# COMITÉ CONSULTATIF D'URBANISME

14 juillet 2021

**PIIA - 4601 Chemin de la côte-des-neiges -  
#30002748774**

# PLAN D'AMÉNAGEMENT PROPOSÉ

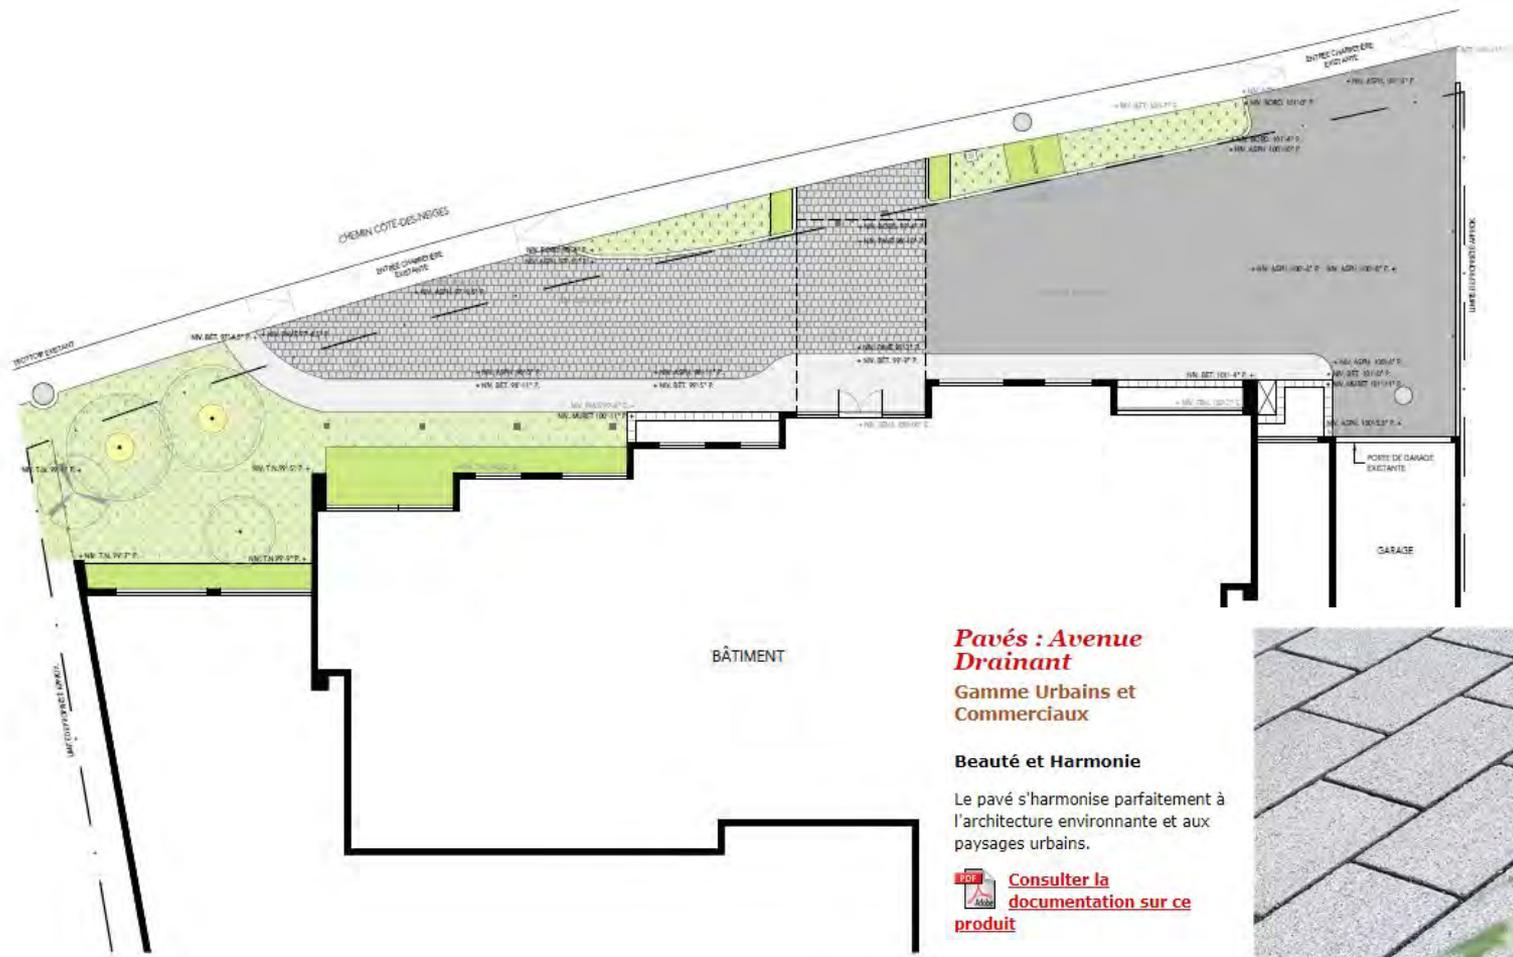
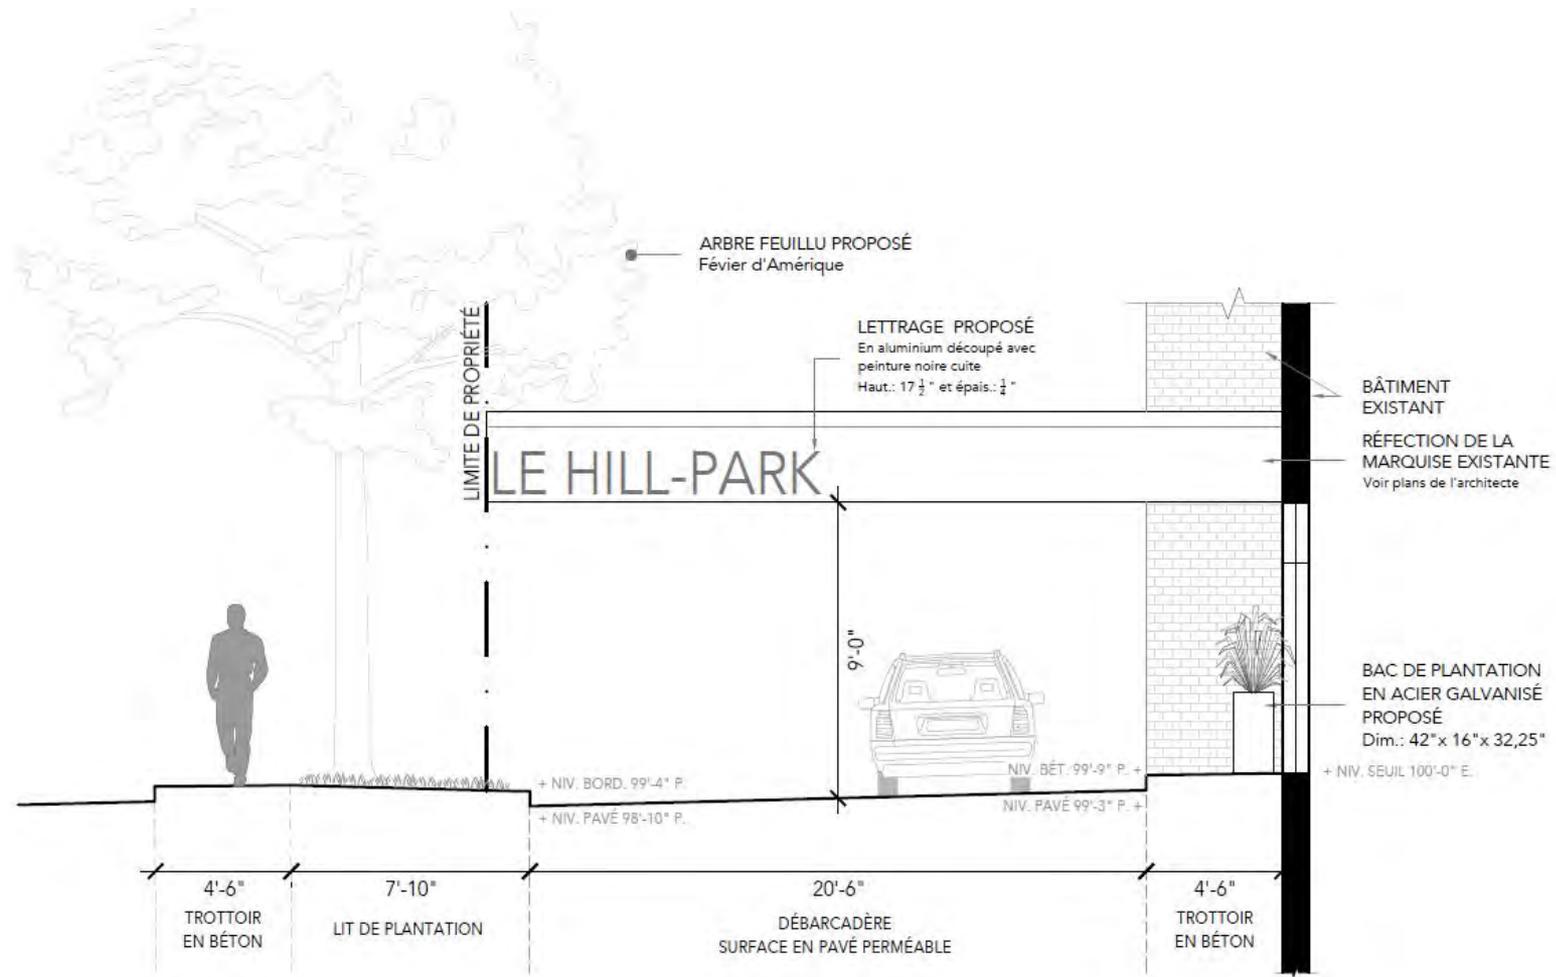
118.1, par. 2°	e)	l'aménagement paysager doit être conçu de manière à limiter les surfaces minéralisées et à maximiser la couverture végétale;	<input checked="" type="checkbox"/>	L'aménagement propose une plus grande surface minéralisée que la configuration d'origine; La proposition a cependant été revue de manière à conserver les arbres existants et à replanter de nouveaux arbres.

- Bien que la superficie minéralisée est augmentée, le projet demeure, à notre avis, conforme aux orientations et aux objectifs municipaux;
- La proposition a été retravaillé afin de réduire la superficie asphaltée au profit de pavés perméables;
- La proposition a été revue de manière à conserver les arbres existants et à replanter de nouveaux arbres.
- La proposition a été revue de manière à mieux délimiter l'accessibilité et la circulation piétonnière, et ce, dans le respect de la configuration d'origine;
- Une murale colorée est par ailleurs proposée sur le mur de béton existant et défraîchi, à la limite de propriété;
- L'intervention améliore la condition actuelle qui est très visible de la voie et de l'espace public, et offre une facture de qualité par ses aménagements et la matérialité proposés;
- Autorisation en coordination avec le patrimoine, en vertu de la LPC;

RUE FOREST-HILL

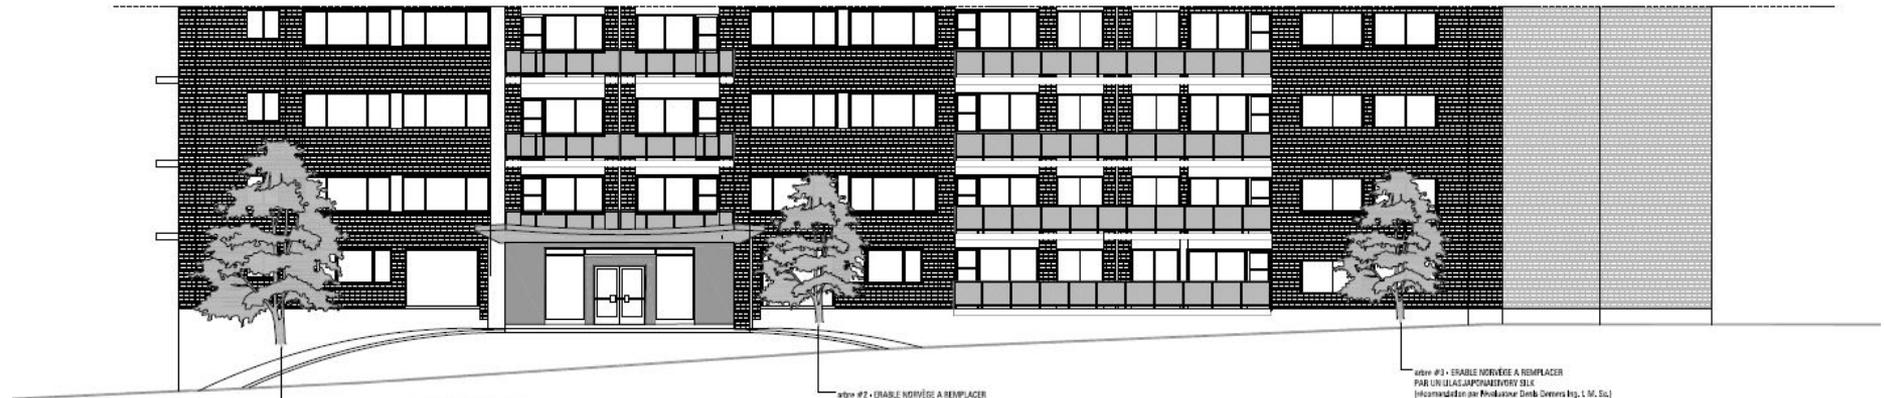
arbre #1 - ERABLE NOROCCIDE A REMPLACER  
PAR UN LIAS (AS)POMABEVORY SILK  
(Recommander par Producteur Dents Devens Ing. 1 M. Ss.)

arbre #2 - ERABLE NOROCCIDE A REMPLACER  
PAR UN LIAS (AS)POMABEVORY SILK  
(Recommander par Producteur Dents Devens Ing. 1 M. Ss.)

Comme arbre de remplacement, nous recommandons un arbre à plus petit déploiement compte tenu de l'espace disponible. Un lilas japonais Ivory Silk ou un sorbier des oiseaux fastigié planté à au moins 2.5 mètres du bâtiment.

**Marge arrière : 15 mètres**  
 Chapitre VI, 75.1.

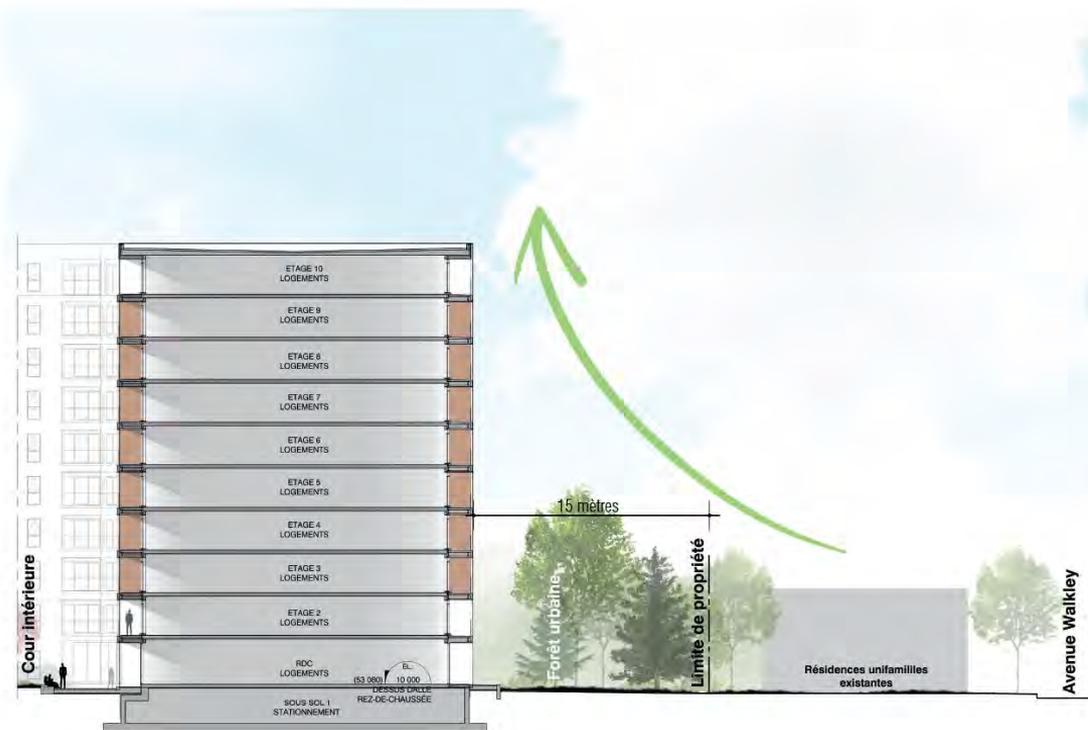
L'article 75.1, du règlement d'urbanisme 01-276, offre une formule de calcul qui gère l'impact d'une construction sur le voisinage par l'implantation d'un volume plus bas et plus près de la ligne de lot (effet « Gâteau de noix »).

Par exemple, cette règle de calcul permettrait d'implanter un volume de 6m de hauteur adossé à celui de 30m, et ce à 6m de recul par rapport à la ligne de lot arrière. Il en résulterait une bande paysagère grandement diminuée pour une plantation d'arbres à grand déploiement.

75.1	4°	le retrait minimum arrière de chacune des parties de bâtiment doit tendre à respecter la formule suivante lorsque la profondeur du terrain le permet :			Le retrait minimal proposé (15m) est réputé conforme au calcul indiqué à l'article 75.1 (R: H/2)
668	1°	conformité du projet aux orientations, objectifs, plans et politiques municipales en matière d'aménagement, d'architecture et de design;			Le projet représente une occasion de requalifier un terrain localisé stratégiquement à proximité du pôle institutionnel Benny et des services de la rue Sherbrooke. La proposition met de l'avant une architecture rationnelle et durable; elle prévoit en outre l'aménagement d'une 'forêt urbaine' et comprend une offre limitée en stationnement sur site (25%) favorisant du coup le recours au transport actif et collectif.

1  
A-31  
ÉLEVATION AVANT  
EXISTANT  
3/16" = 1'-0"

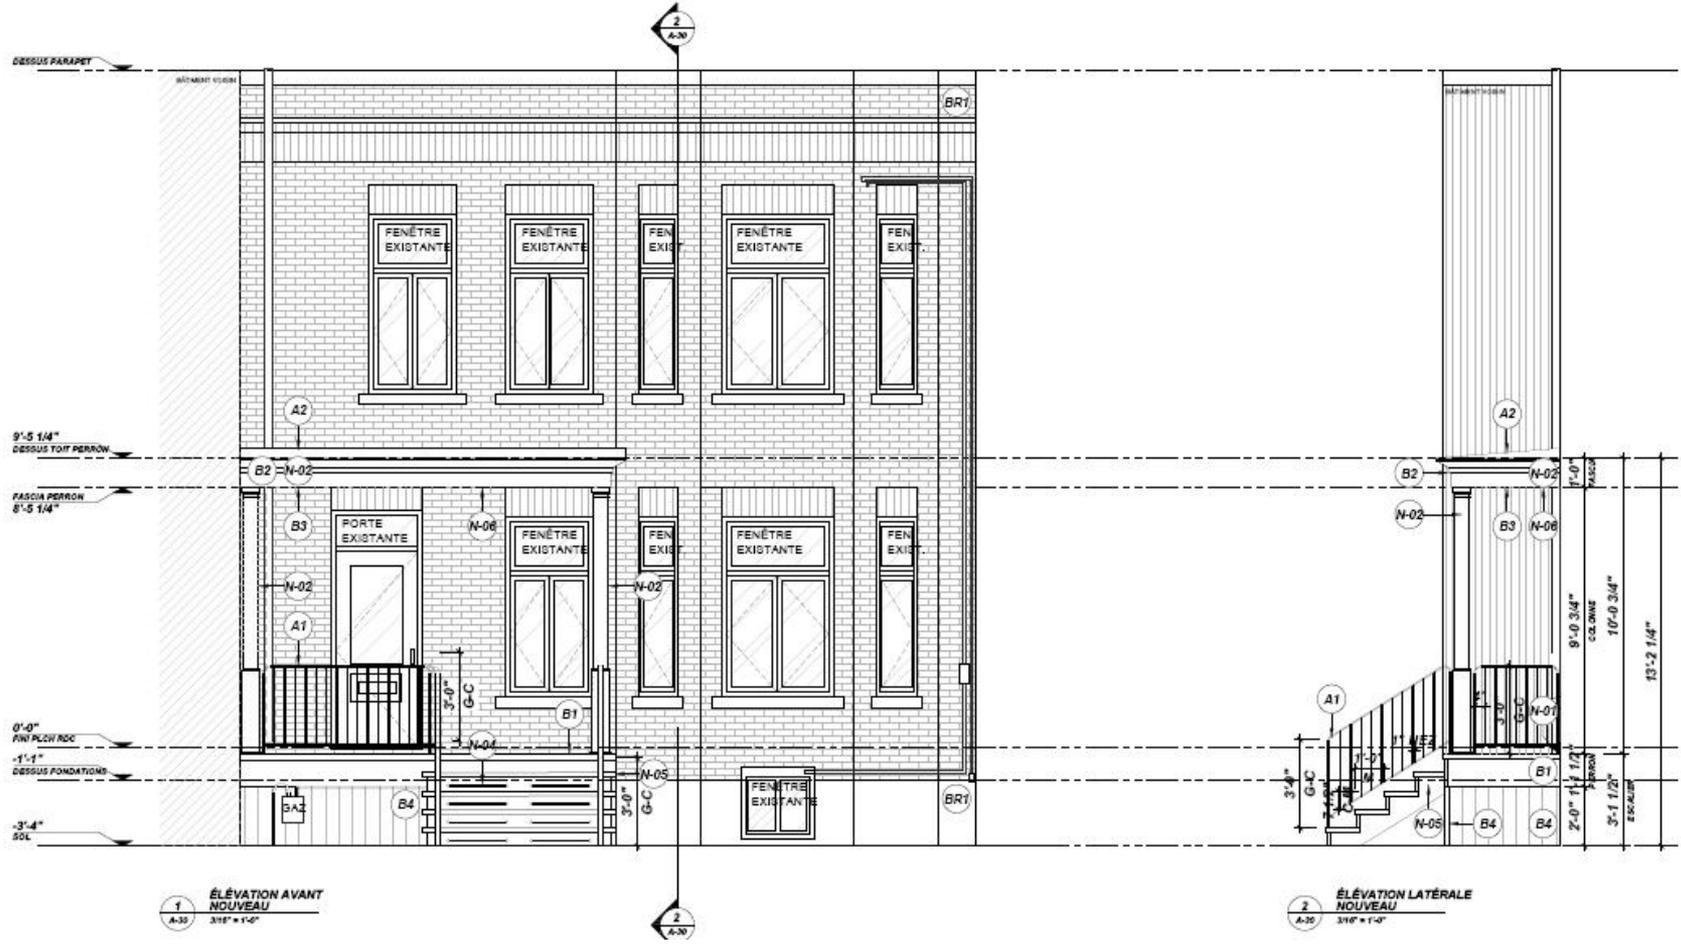
La DAUSE est Favorable à condition qu'il soit indiqué sur les plans que le stationnement est interdit en cour avant.
